ПАСПОРТ ДОСТУПНОСТИ

Федеральное государственное бюджетное образовательное учреждение высшего образования «Пермский государственный медицинский университет имени академика Е.А. Вагнера»
Министерства здравоохранения Российской Федерации.
Помещения кафедры.

г. Пермь, ул. Петропавловская, 99

АКТ ОБСЛЕДОВАНИЯ
объекта социальной инфраструктуры
К ПАСПОРТУ ДОСТУПНОСТИ
объекта социальной инфраструктуры

1. Результаты обследования:
1. Территория, прилегающая к зданию

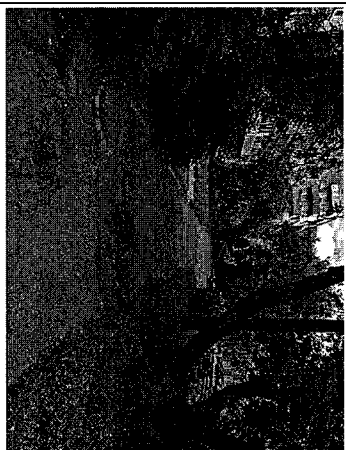
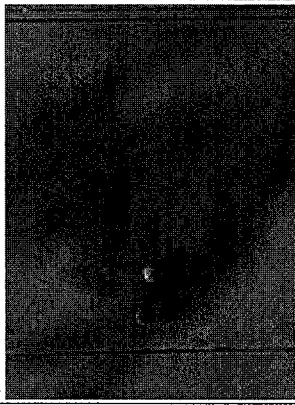
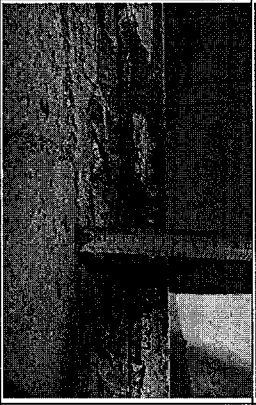
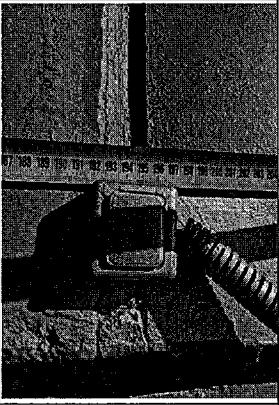
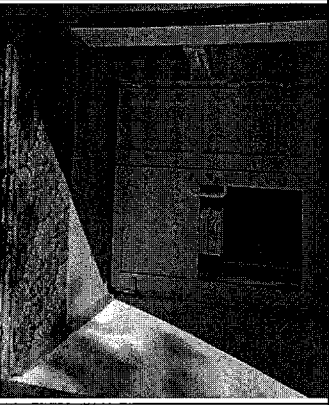
1.3.7	Одна или несколько противоскользящих контрастных полос общей шириной 0,08 – 0,1 м.	На расстоянии от 0,03 до 0,04 м от края проступи ступени.	п. 5.1.12 СП 59.13330.2016	Есть		Противоскользящие контрастные полосы отсутствуют	Не соответствует нормативу	С

1.4.	Пандус (наружный)							
1.4.	Пандус (наружный)	Применение для инвалидов вместо пандусов аппарелей, швеллеров не допускается	п. 6.1.2 СП 59.13330.2016	Нет		Пандус (наружный) отсутствует, на ступенях два швеллера	Не соответствует нормативу	К

1.3.1.	Поручни лестниц с обеих сторон лестничного марша.	Наличие.	ГОСТ 51261-2017 п. 5.1.15, 6.1.2 СП 59.13330.2016	Нет			Поручни с обеих сторон лестницы	Соответствует нормативу	О,С
1.3.2	Ширина лестничного марша	Не менее 1,35 м	п. 5.1.12, 6.1.2 СП 59.13330.2016	Есть			Ширина лестничного марша 3,07 м	Соответствует нормативу	О,С
1.3.3	Ширина проступи лестниц.	0,35 – 0,4 м (или кратнo этим значениям). Ступени одинаковы по размерам ширины проступи	п. 5.1.12 СП 59.13330.2016	Есть			Ширина проступи ступеней 0,356 м	Соответствует нормативу	О,С
1.3.4	Высота подступенка	0,12-0,15 м. Ступени одинаковы по размерам высоты подступенка	п. 5.1.12 СП 59.13330.2016	Есть			Высота подступенка разная от 0,08 м до 0,2 м	Не соответствует нормативу	О,С

№ п/п	Наименование функционально-планировочного элемента	Содержание	Виды работ
1.	Территория, прилегающая к зданию	Обратиться к собственнику территории по вопросам: - выравнивание пешеходных тротуаров - лестниц - установки пандусов или подъемных устройств	Капитальный ремонт
1.5.	Автостоянка и парковка.	Организовать место для парковки транспорта инвалидов не далее 50 м от входной группы (при наличии технической возможности).	Организационные мероприятия.
ОБЩИЕ требования к зоне		Привести в соответствие установленным нормативам.

**1. Результаты обследования:
2. Входа (входов) в здание**

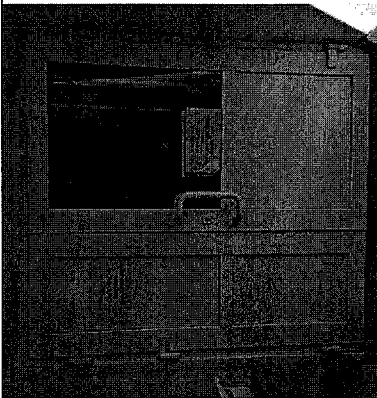
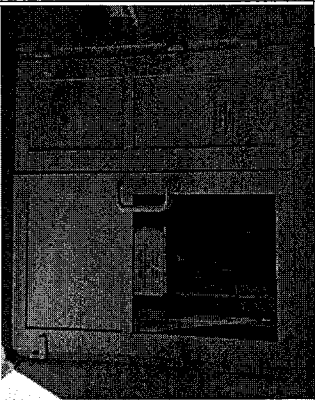
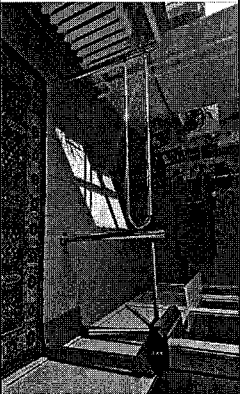
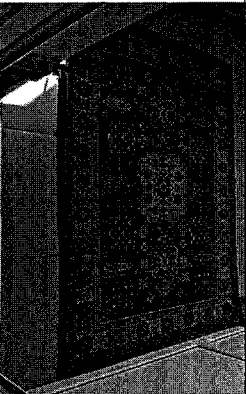
2.3.2	Размеры входной площадки.	Не менее 2,2 x 2,2м	п. 6.1.2, 6.1.4 СП 59.13330.2016	Есть		Размеры площадки более 1,65 x 4,46 м, высота 0,09 м. Съезд отсутствует.	Не соответствует нормативу	О,С,Г,У
2.4	Дверь (входная)							
2.4.1	Ширина дверного проема в свету.	От 0,9 до 1,2 м.	п. 6.1.5 СП 59.13330.2016	Есть		Ширина одной створки двери – 0,93 м, обеих створок – 1,34 м.	Соответствует нормативу	К,О
2.4.2	Ручка входной двери	ручки С- и П-образных форм, позволяющие управлять ими одной рукой и не требующие применения больших усилий или значительных поворотов руки в запястье. Контраст в сочетании цвета: дверь-ручка.	п. 6.4.3, 6.4.1 СП 59.13330.2016	Есть		Ручка входной двери круглую форму. Отсутствует контраст в сочетании цветов дверь-ручка двери.	Не соответствует нормативу Не соответствует нормативу	К,О,С С

2.4.3	Контрастные сочетания цветов в применении оборудования (дверь-стена)	Наличие.	п. 6.4.1 СП 59.13330.2016	Нет		Отсутствует контраст в сочетании цвета: дверь – стена.	Не соответствует нормативу.	С

2.4.4	Порог двери	не выше 0,014 м.	п. 6.1.5 СП 59.13330.2016	Есть		Порог 0,095 м.	Не соответствует нормативу.	К,О
2.4.5	Наружные вызывные устройства или средства связи с персоналом при входах в здания.	Следует применять с учетом принятой организации обслуживания посетителей, высота расположения не более 1,1 м и не менее 0,85 м.	п. 6.1.1, 6.4.2 СП 59.13330.2016	Нет		Вызывное устройство расположено на высоте 1,95 м.	Не соответствует нормативу.	К,О,С

2.5.2	Размеры тамбура.	Глубина от 1,8 м до 1,5 м, ширина не менее 2,3 м.	п. 6.1.8 СП 59.13330.2016	Есть		Размеры тамбура 1,41 х 1,48 м.	Не соответствует нормативу	К
<i>Дверь из тамбура в помещение</i>								
2.5.3	Ширина дверного полотна.	Не менее 0,9 м	п. 6.2.4 СП 59.13330.2016	Есть		Ширина одной створки двери – 0,77 м, обеих створок – 1,28 м.	Соответствует нормативу (при открывании двух створок)	К,О
2.5.4	Порог двери.	Не выше 0,014 м.	п. 6.1.5 СП 59.13330.2016	Нет		Порог отсутствует	Соответствует нормативу	К,О,С
2.5.5	Наличие яркой контрастной маркировки на прозрачных полотнах дверей.	На уровнях: 0,9 – 1,0 и 1,3 – 1,4 м.	п. 6.1.6 СП 59.13330.2016	Нет	X	Маркировка отсутствует	Не соответствует нормативу	С

2.5.5	Контрастная маркировка на прозрачных полотнах дверей.	Обеспечить наличие яркой контрастной маркировки на прозрачных полотнах дверей на двух уровнях: 0,9 – 1,0 и 1,3 – 1,4 м.	Организационные мероприятия

2.5.6	Ручка двери тамбура	Обеспечить контраст в сочетании цветов в оборудовании (дверь-стена-ручка).	Организационные мероприятия
ОБЩИЕ требования к зоне		Привести в соответствие установленным нормативам. После проведения всех мероприятий по приведению входной группы в нормативное состояние идентифицировать входную дверь знаком доступности в соответствие п. 6.1.7 СП 59.13330.2016.

**1. Результаты обследования:
3. Пути движения в здании (в т.ч. пути эвакуации)**

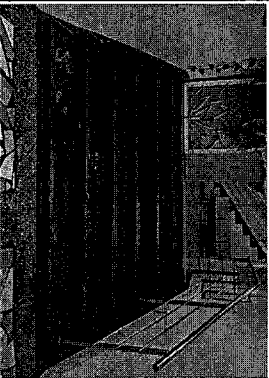
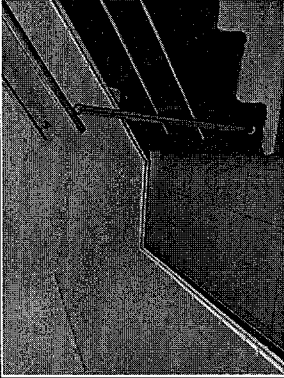
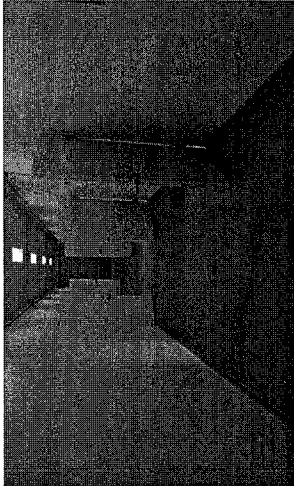
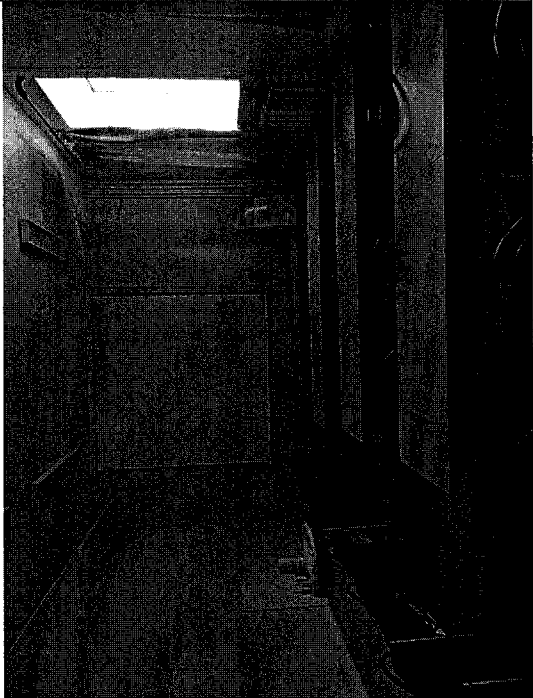
3.3.5. 1	Ступени лестниц должны быть ровными, одинаковыми в плане высоты и глубины ступени.	Наличие	п. 6.2.8 СП 59. 13330.2016	Нет		Ступени неодинаковы по высоте подступенка.	Не соответствует нормативу.	О,С

3.3.6	Краевые ступени лестничных маршей.	Выделены цветом или фактурой.	п. 5.1.12 СП 59.13330.2016	Нет		Краевые ступени не выделены цветом и фактурой.	Не соответствует нормативу.	О,С

3.3.7	Ограждения с поручнями	установлены вдоль обеих сторон всех лестниц высотой 0,9 м (допускается от 0,85 до 0,92 м).	п. 6.2.11 СП 59.13330.2016	Есть		Поручни оборудованы: - у первой лестницы с обеих сторон; - у второй лестницы с одной стороны. Высотой: - у первой лестницы 0,95 и 1,03; - у второй лестницы 0,98 м	Соответствует нормативу Не соответствует нормативу Не соответствует нормативу	О,С

3.3.8	Завершающие горизонтальные части поручня	Установить поручни в нижней части лестницы, длиннее марша лестницы на 0,3 м (допускается от 0,27 до 0,33 м)	У верхней лестницы технические решения невозможны , так как это приведет к уменьшению прохода к площадке перед лестницей. У нижней лестницы текущий ремонт
Общие требования к зоне		Привести в соответствие нормативным требованиям.

1. Результаты обследования:
5. Санитарно-бытовые помещения

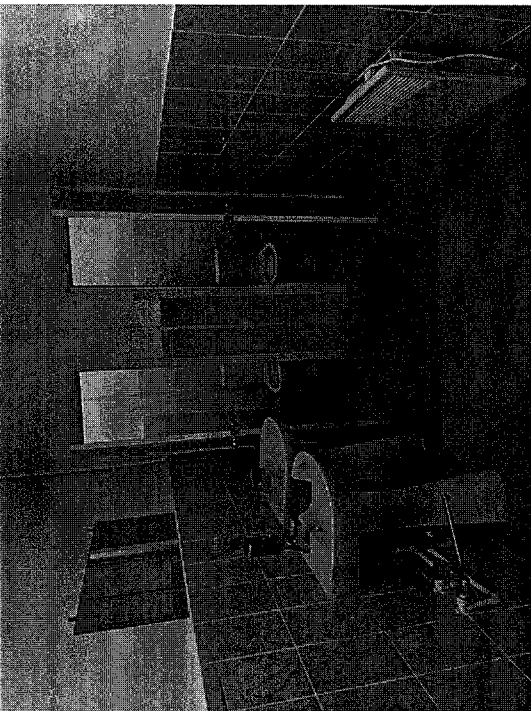
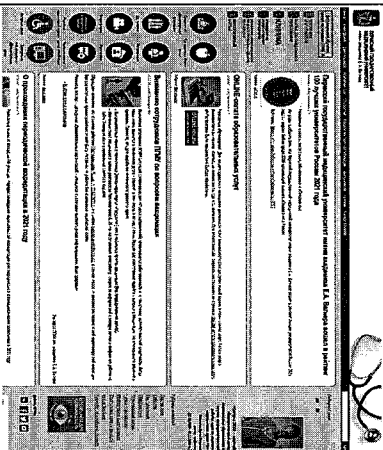
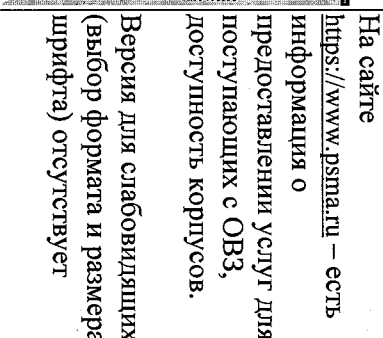
5.1.4	Высота раковины	не более 0,8 м от уровня пола.	п. 8.10 СП 136.13330.2016	Есть		Высота раковины 0,84 м.	Не соответствует нормативу	К
5.1.5	Поручни для опоры инвалидов при пользовании умывальниками.	Наличие. Высота расположения 0,75 – 0,8 м.	п. 5.1 ГОСТ 51261-2017	Есть		Поручни не оборудованы.	Не соответствует нормативу	К,О

5.1.6	Свободное пространство под умывальником для подножки и коленей инвалида на кресле-коляске.	Глубиной не менее 0,5 м.	п. 8.1.7 СП 59.13330.2016	Есть		Свободное пространство под раковиной отсутствует (раковина оборудована постаментом).	Не соответствует нормативу	К

5.1.8	Ширина двери в кабину	Не менее 0,8 м.	п. 7.1.6 СП 59.13330.2016	Есть		Ширина двери 0,55 м.	Не соответствует нормативу	К
5.1.9	Порог двери	не более 0,014 м.	п. 6.2.4. СП 59.13330.2016	Нет		Порог отсутствует.	Соответствует нормативу.	К,О,С

5.1.10	Размеры кабины.	Ширина 2,2 м. Глубина 2,25 м. Доступная кабина в общественной уборной: - ширина 1,65; - глубина 2,2 м.	п. 6.3.3 СП 59.13330.2016	Есть			Глубина кабины 1,45 м, ширина – 0,83 м.	Не соответствует нормативу	К

5.1.11	Диаметр для разворота кресла-коляски у унитаза	не менее 1,4 м.	п. 6.3.3 СП 59.13330.2016	Нет			Место для разворота кресла-коляски у унитаза не обеспечено.	Не соответствует нормативу	К

5.1.12	Пространство рядом с унитазом в кабине сбоку от унитаза	шириной не менее 0,8 м для размещения кресла-коляски	п. 6.3.3 СП 59.13330.2016	Нет			Размеры пространства у унитаза: - слева 0,22 м, - справа 0,27 м.	Не соответствует нормативу	К

5.1.13	Минимум два горизонтальных поручня у унитаза на высоте 0,65 и 0,85 м (один поручень оборудуется откидным).	Наличие.	п. 6.3.3 СП 59.13330.2016 п. 5.2.8 ГОСТ Р 51261-2017	Нет			Унитаз поручнями не оборудован.	Не соответствует нормативу	К, О

5.1.14	Система тревожной сигнализации (или системой двухсторонней громкоговорящей связи с дежурным персоналом	на высоте не более 1,1 м и не менее 0,85 м.	п. 6.3.6, 6.4.2 СП 59.13330.2016	Нет			Система тревожной сигнализации отсутствует.	Не соответствует нормативу	К, О, С

5.1.15	Крючки для одежды, костылей и других принадлежностей.	Высота расположения от 0,85 до 1,1м от уровня пола.	п. 6.4.2 СП 59.13330.2016	Нет			Крючки отсутствуют.	Не соответствует нормативу	К

№ п/п	Наименование функционально-планировочного элемента	Содержание	Виды работ
5.1	Санитарно-бытовое помещение.	Рекомендуем оборудовать санитарно-бытовое помещение в соответствии нормативам СП 59.13330.2016 «Доступность зданий и сооружений для маломобильных групп населения» - универсальную кабину или доступную кабину в общественной уборной. Доступная кабина в общественной уборной должна иметь размеры не менее: ширина - 1,65 м, глубина - 2,2 м, ширина двери - 0,9 м, порог не выше 0,014м. Размеры универсальной кабины в плане, м, не менее: ширина - 2,2, глубина - 2,25. В кабине сбоку от унитаза следует предусматривать пространство рядом с унитазом шириной не менее 0,8 м для размещения кресла-коляски, а также крючки для одежды, костылей и других принадлежностей на высоте от 0,85 до 1,1 м. В кабине должно быть свободное пространство диаметром 1,4 м для разворота кресла-коляски. Двери должны открываться наружу. Следует применять унитазы, имеющие опору для спины, высоту - 0,45 - 0,5 м. С обеих сторон унитаза устанавливаются поручни, желательно оба откидные, возможен вариант установки одного поручня стационарно. Высота установки поручней: при двух уровнях на высоте 0,65 и 0,85 м, при однуровневых поручнях высота установки 0,8 м, расстояние между поручнями 0,6 м. Также поручни устанавливаются у раковины (с обеих сторон или вокруг раковины) на высоте 0,8 м, при этом должен быть обеспечен проем под раковинной для заезда кресла-коляски (высота 0,75 м). Нижний край электроподогрева и держателя туалетной бумаги должны быть на высоте от 0,85 до 1,1 м от пола. У дверей блоков санитарно-бытовых помещений, включающих в себя доступные кабины и универсальной кабины уборной, следует предусматривать со стороны ручки информационные таблички помещений (выполненные рельефно-графическим и рельефно-точечным способом), расположенные на высоте от 1,2 до 1,6 м от уровня пола и на расстоянии 0,1 - 0,5 м от края двери. Доступные и универсальные кабины должны быть оборудованы системой тревожной сигнализации или системой двусторонней громкоговорящей связи. Двери доступных и универсальных кабин следует предусматривать возможность открывания наружи.	Ремонт (текущий, капитальный) Организационные мероприятия.

Общие требования к зоне		Привести в соответствие нормативным требованиям.

I. Результаты обследования:
6. Системы информации на объекте

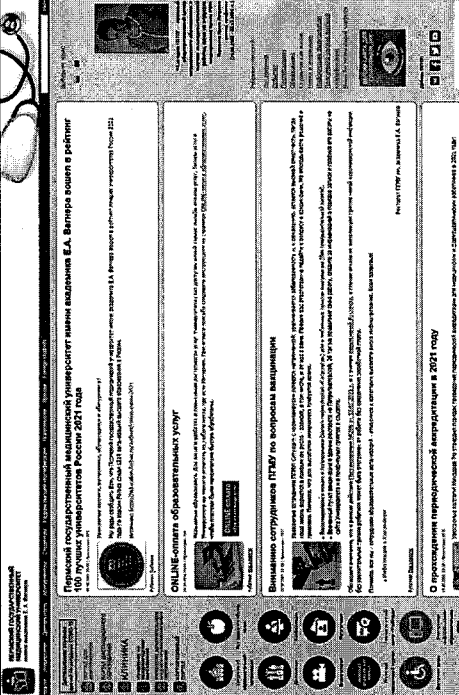
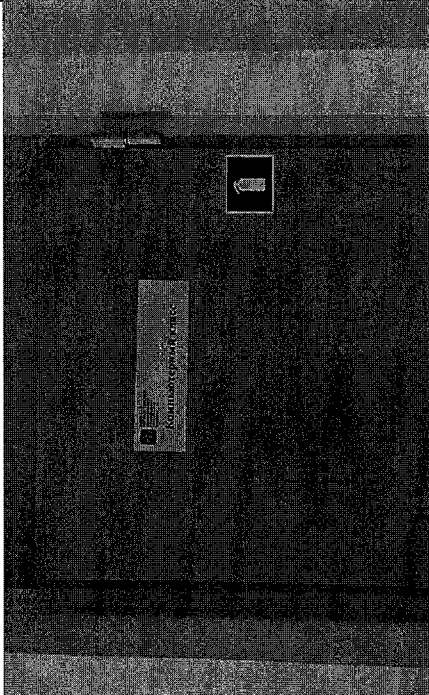
6.1.1	Возможность получения заблаговременной информации о доступности объекта и режиме его функционирования (по интернету, по телефону), порядке обслуживания инвалидов.	Наличие.	п. 4.3.3. СП 136.13330.2012 ГОСТ Р 52872-2019	Есть	-		На сайте информация о предоставлении услуг для поступающих с ОВЗ, доступность корпусов.	Соответствует нормативу	К,О,С,Г,У
							Версия для слабовидящих (выбор формата и размера шрифта) отсутствует	Не соответствует нормативу

6.1.2	Визуальная, звуковая и тактильная информация с указанием направления движения и мест получения услуги.	Наличие.	п. 6.5.2, 6.5.3 СП 59. 13330.2016	Есть	  	На объекте имеется визуальная информация: - таблички с названием помещений. - информационные стенды, расписание, - план эвакуации. Соответствует нормативу.	К,О,С
		Нет			Комплексная информация (визуальная, тактильная и звуковая), схема движения по зданию с указанием доступных мест общего пользования и мест получения услуги маломобильными группами населения отсутствует. Не соответствует нормативу.

- Визуальная информация должна располагаться на высоте не менее 1,5 м и не более 4,5 м от уровня пола. Информационные стенды.				Информационные стенды в коридорах здания размещены на нормативной высоте.	Соответствует нормативу.	
6.1.3	Информирующие обозначения помещений	п. 6.5.9, 6.5.4. СП 59.13330.2016 Есть			Названия и номера помещений не являются плоско-выпуклыми.	Не соответствует нормативу	С
	- Дублируются рельефными знаками, шрифтом Брайля. - Размещаются рядом с дверью со стороны дверной ручки на высоте от 1,2 до 1,6 м.				Таблички с наименованием помещений размещены на двери кабинетов.	Не соответствует нормативу

ОБЩИЕ требования к зоне		Привести в соответствие установленным нормативам.	
II. Заключение по зоне:			
Наименование структурно-функциональной зоны	Состояние доступности (к пункту 3.4 Акта обследования ОСИ)	№ на плане	Приложение
			фото
Система средств информации.	ДЧ-И (К,О,Г,У) – доступно частично для инвалидов на креслах-колясках, с нарушением опорно-двигательного аппарата, для инвалидов с нарушением умственного развития, с нарушением слуха.		
	ВНД (С) – зона недоступна для инвалидов с нарушением зрения.		
		Рекомендации по адаптации (вид работы) к пункту 4.1 Акта обследования ОСИ	
		Организационные мероприятия.
